# 東海第二発電所

## 原子炉格納容器の限界温度・圧力 審査会合における指摘事項の回答

平成29年9月21日  
日本原子力発電株式会社

# 1. 第497回審査会合における指摘事項

図1 原子炉格納容器の応力評価対象部位

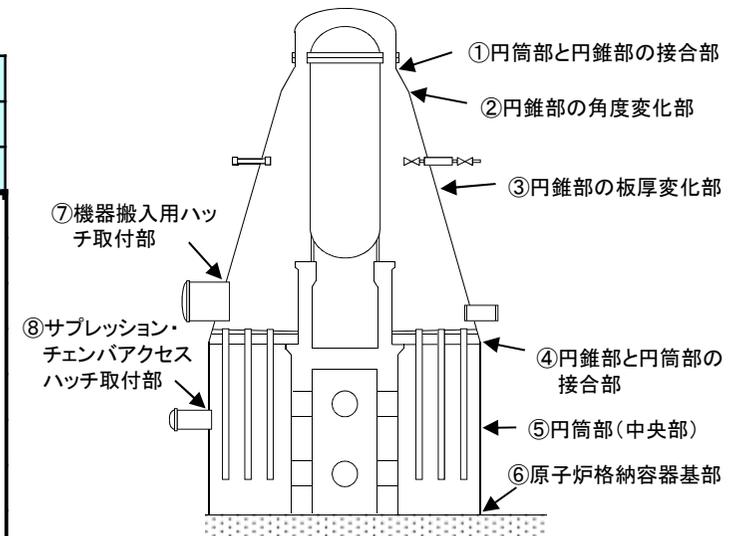
NUPEC 試験の適用性について、東海第二の解析モデルが同試験で評価した格納容器の破壊挙動を適切に模擬できていることを説明すること。

日本機械学会「シビアアクシデント時の構造健全性評価ガイドライン(BWR 鋼製格納容器編)BSCV-3100」を適用できる根拠を説明すること。(破壊挙動を模擬するためのモデル化(メッシュの切り方, 補正係数 $\beta$ の貫通部毎の差異の有無等)や構造不連続部のモデル化に関する説明を充実すること。

- ・第497回審査会合では、最新知見に基づく有限要素法を用いた弾塑性解析により塑性ひずみの評価結果を示したところであるが、許容ひずみの考え方についてはエンドースされたものではないことから、技術基準で要求される応力制限の考え方に基づき、改めて評価を実施した。
- ・原子炉格納容器の構造健全性の評価方法は、既工認の強度計算書の応力評価値に、評価圧力から算出される換算係数を乗じて、2Pd時の発生応力を評価した。その結果、表1に示すとおり、発生応力は許容応力以内であり、原子炉格納容器の健全性を確認した。
- ・評価点⑤については、2Pdの内圧に加え、シビアアクシデント時のスプレイ水による水位上昇に伴う水頭圧を考慮していることもあり、裕度が小さい結果となっている。シビアアクシデント時の水位については、運転手順により確実に管理されるため、当該部の応力強さが許容応力を超えることはない。

図1 トップヘッドフランジ構造図

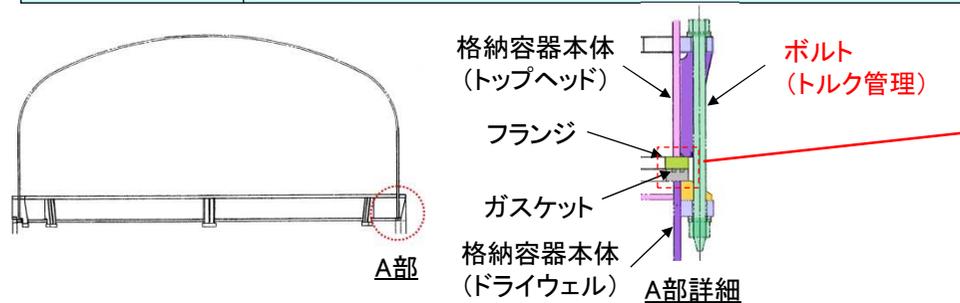
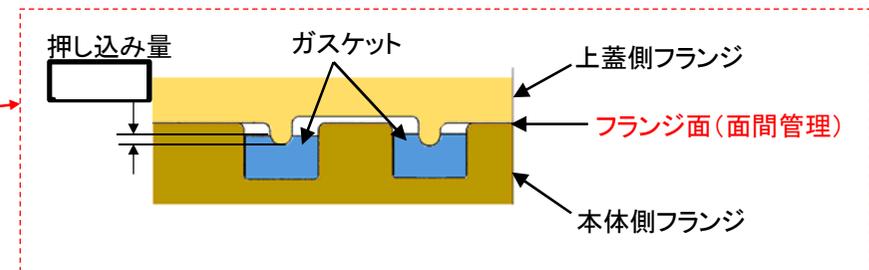
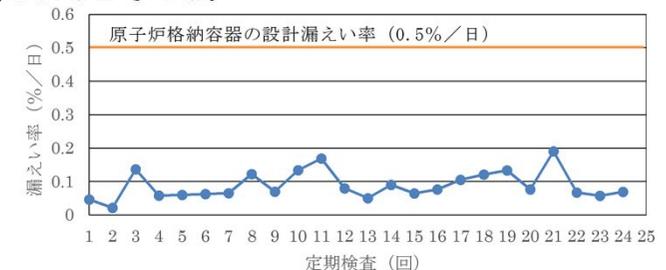
トップヘッドフランジの定格締付け量の管理について、手作業に起因する誤差が定格締め付け量の管理に対して有意な影響を与えないこと(トルク管理との関係含む)、また作業員が変わる際にも、管理値に対する品質の維持が保たれることについて、管理方法等の実現性を説明すること。その際、従前のシールでの実績がどの程度のものか、ヘッドフランジの凸部が現状でも均一性を保っているのか等、40年程度経過している実績も考慮し説明すること。

・トップヘッドフランジ閉鎖時の締付け作業においては、以下の管理を工事要領書に基づき実施しているため、定格締め付け量の管理に対して作業員の違いや手作業に起因する誤差の影響はなく、管理値に対する品質は維持されている。

・トップヘッドフランジのタンゲやガスケット溝は、以下により、シール部の健全性が維持されると考える。

図1 電気ペネ共研 試験概要図(高圧用)

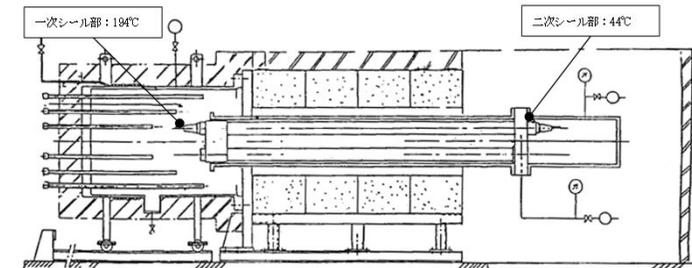
電気配線貫通部のモジュール試験については、電気ペネ共研は試験実施時間が7日間に比べ十分ではなく、他方、13日間の試験を行っている「過去の環境試験」については評価条件・結果等の説明が十分ではないため、説明を充実すること。

➢ 実機の電気ペネトレーションのモジュール部への伝熱を模擬した試験であり、200℃・2Pdの環境条件下において、一次シール部(高圧用194℃/62時間、低圧用137℃/62時間)、二次シール部(高圧用44℃/62時間、低圧用68℃/62時間)ともにシール機能が維持されることを確認している。

➢ 冷却材喪失事故模擬試験として高温環境下で13日間のシール機能の健全性を確認している。  
 ➢ 電気ペネ共研での二次シール部の温度よりも高い温度で、13日間のシール機能の健全性を確認している。

➢ 格納容器内環境が200℃における二次シール部の温度は、実機を模擬した試験体を使用している電気ペネ共研で得られた温度(高圧用44℃、低圧用68℃)と評価できる。  
 ➢ 過去の環境試験では、電気ペネ共研で得られた二次シール部の温度(高圧用44℃、低圧用68℃)を上回る温度条件下で、13日間のシール部の健全性が確認されている。

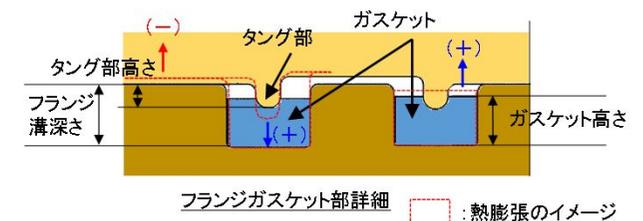
トップヘッドフランジのシール部に関し、製作公差を考慮した場合の許容開口量と開口量の比較において、内圧により内側ガスケット部の閉じ込め機能が失われる評価となっているが、当該閉じ込め機能は内外の二重のシールが機能することを設計上期待していることから、予め開口が認められる評価が得られている場合は、ガスケット設計を適切に見直すこと。(トップヘッドフランジ以外のフランジに対しても、製作公差を考慮した上で閉じ込め機能が維持できているか、説明すること)

- ・トップヘッドフランジのシール部は、技術基準規則第44条に要求される単体の漏えい試験を可能とするように、内側及び外側ガスケットの間に加圧空間を有する二重シール構造の設計としている。原子炉格納容器の閉じ込め機能は、内側又は外側のどちらか一方のシール部機能が保たれればよい。
- ・トップヘッドフランジのガスケットの設計(管理値)の見直し及び製作公差の精査を行い、開口量評価を実施した結果、トップヘッドフランジの2Pdにおける開口量は内側及び外側のいずれについても許容開口量以下であることを確認した。
- ・トップヘッドフランジ以外のシール部についても、2Pdにおける開口量は許容開口量以下であることを確認した。

- ・類似の設計であるサプレッション・チェンバアクセスハッチの実機寸法を測定した結果、製作誤差は  であった。したがって、サプレッション・チェンバアクセスハッチと同一の設計メーカーであり同一の工場で製造されたトップヘッドフランジの開口量評価において、上記の製作公差の値()を用いることは保守的である。
- ・今後、ガスケットの増厚を検討し、裕度を確保することとする。

サプレッション・チェンバアクセスハッチ 構造図

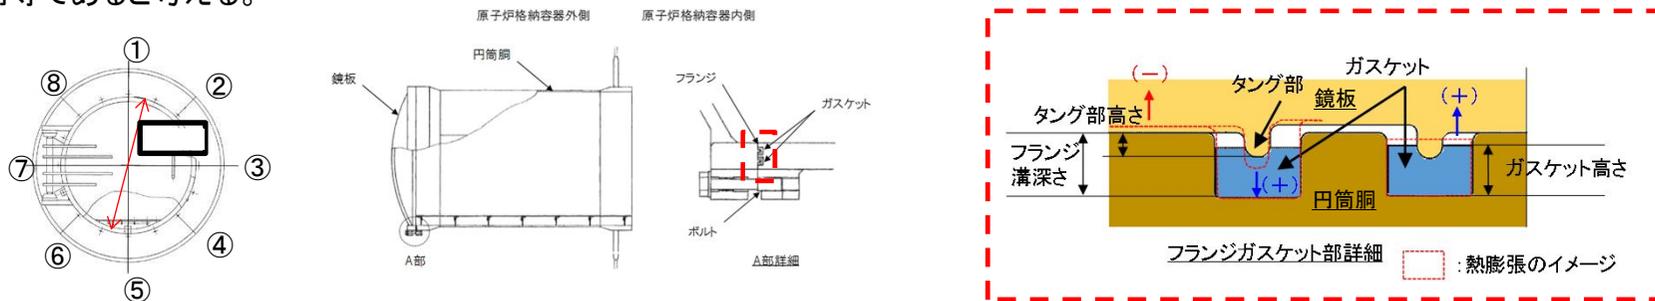
トップヘッドフランジのシール部は、製作公差を考慮した場合の許容開口量と開口量の比較において、内側シール部の裕度が小さいことから、実機フランジ(サプレッション・チェンバアクセスハッチ)の寸法測定を実施し、製作誤差による影響を確認した。

- ・実機寸法測定の結果、製作公差( )に対し、シール部が開口となる方向の製作寸法の誤差は( )以内であった。
- ・サプレッション・チェンバアクセスハッチシール部のガスケット溝及びタング(突起)は、トップヘッドフランジのガスケット溝及びタング(突起)と設計メーカ、設計、製作方法及び材質は同じであり、機械加工の精度も同等であると考えられることから、製作寸法の誤差についても同等であると考ええる。

- ・トップヘッドフランジシール部にサプレッション・チェンバアクセスハッチと同程度の製作誤差があると仮定し、トップヘッドフランジの許容開口量を算出した結果、許容開口量は( )と評価され、解析から評価した開口量( )に対して余裕がある結果となった。
